IPG FIBER LASER

Title LASER INTERLOCK DEBUGGER

Rev 1.0 B

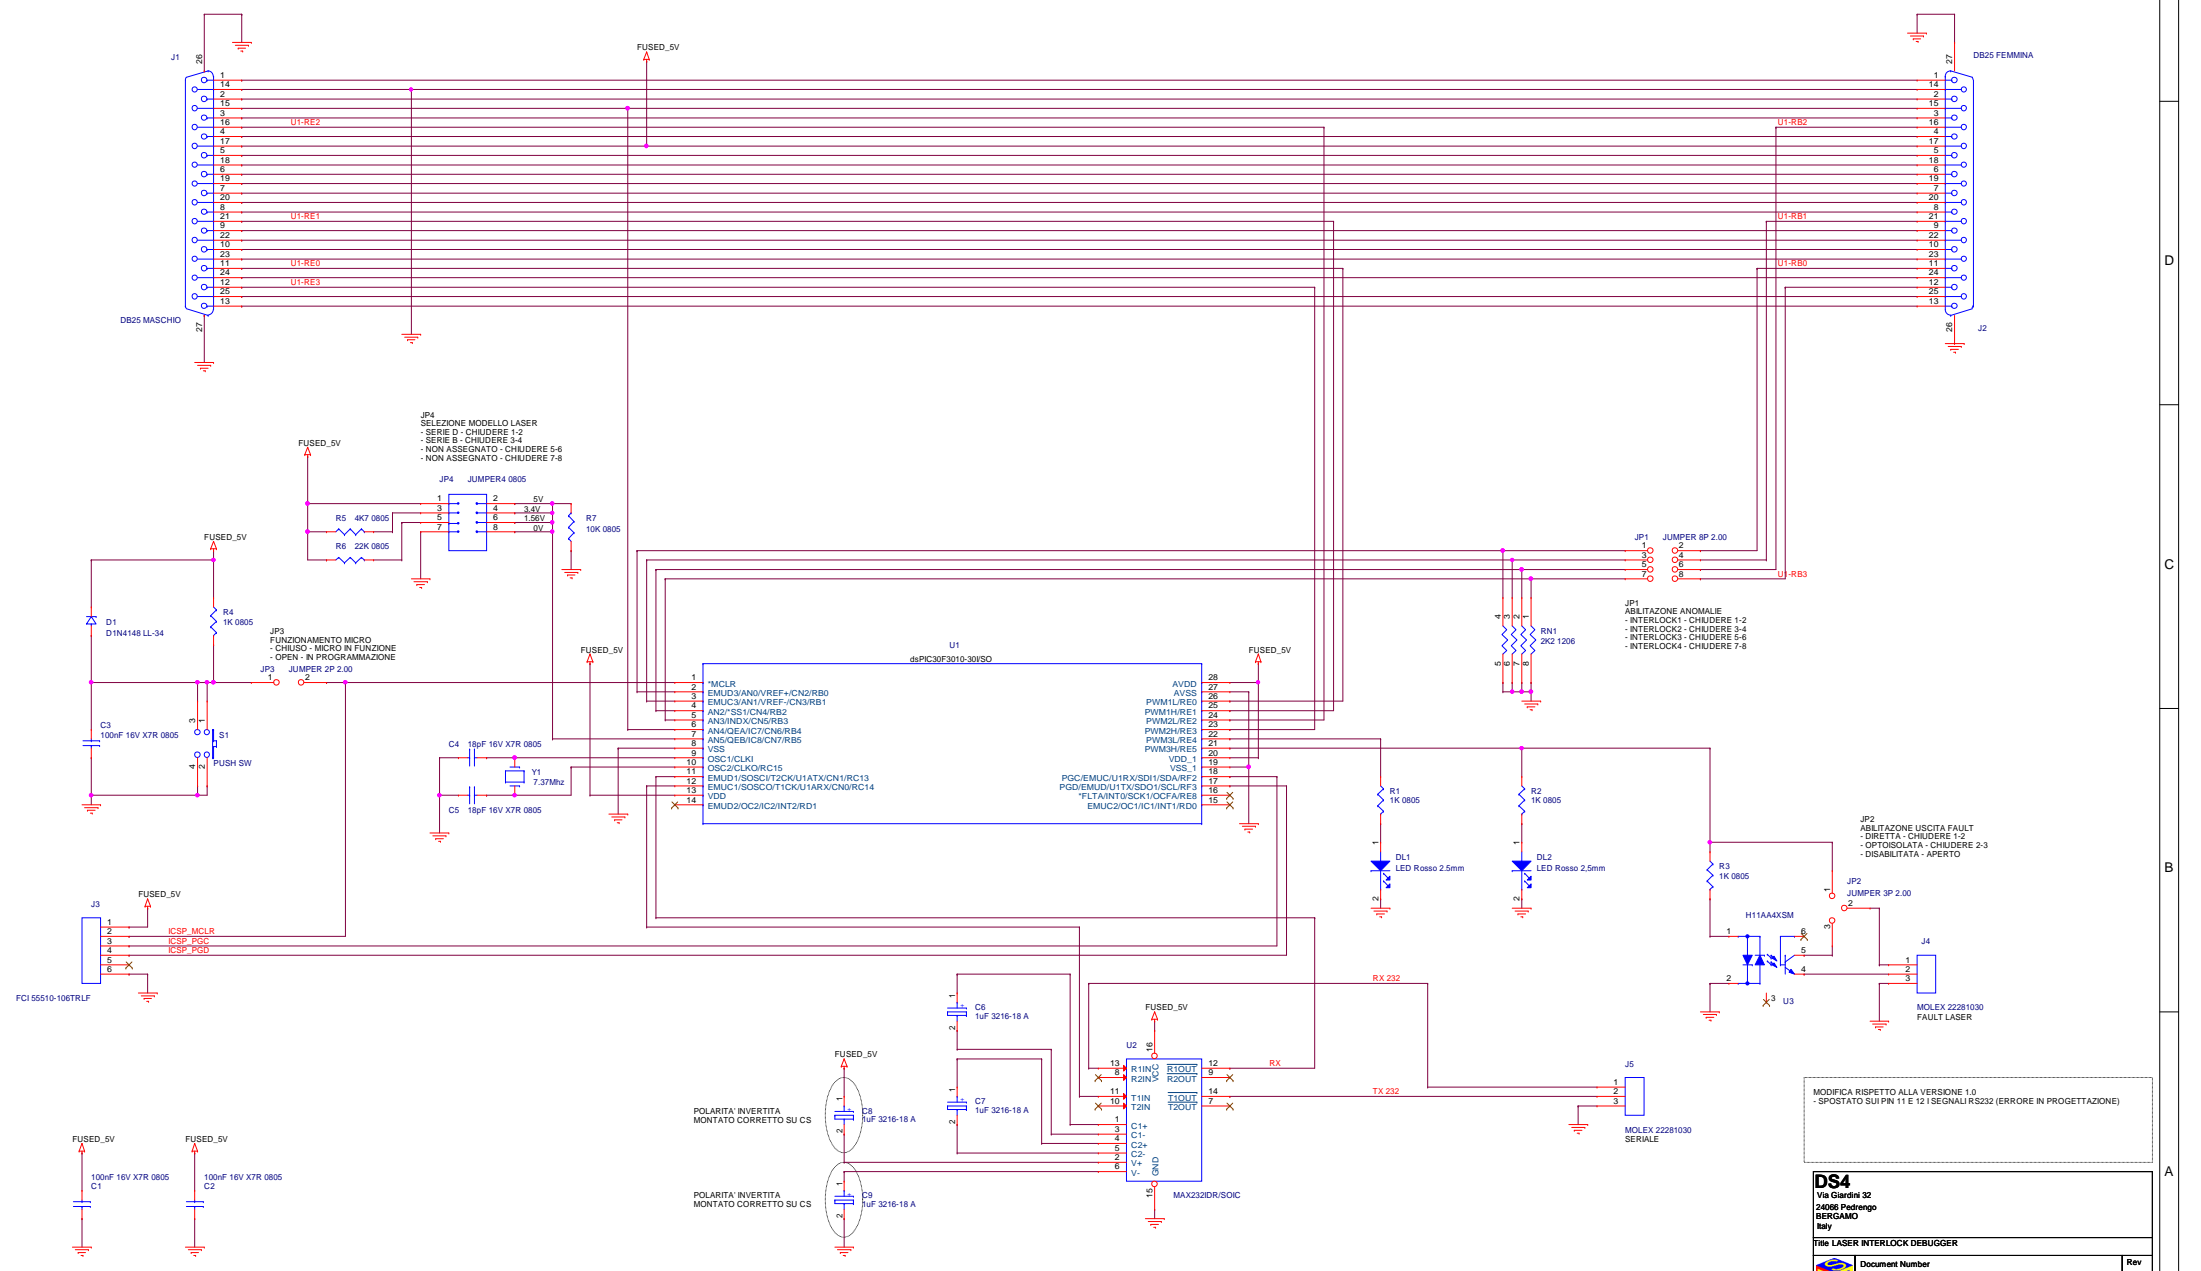
MODIFICA RISPETTO ALLA VERSIONE 1.0
 - SPOSTATO SUI PIN 11 E 12 I SEGNALI RS232 (ERRORE IN PROGETTAZIONE)
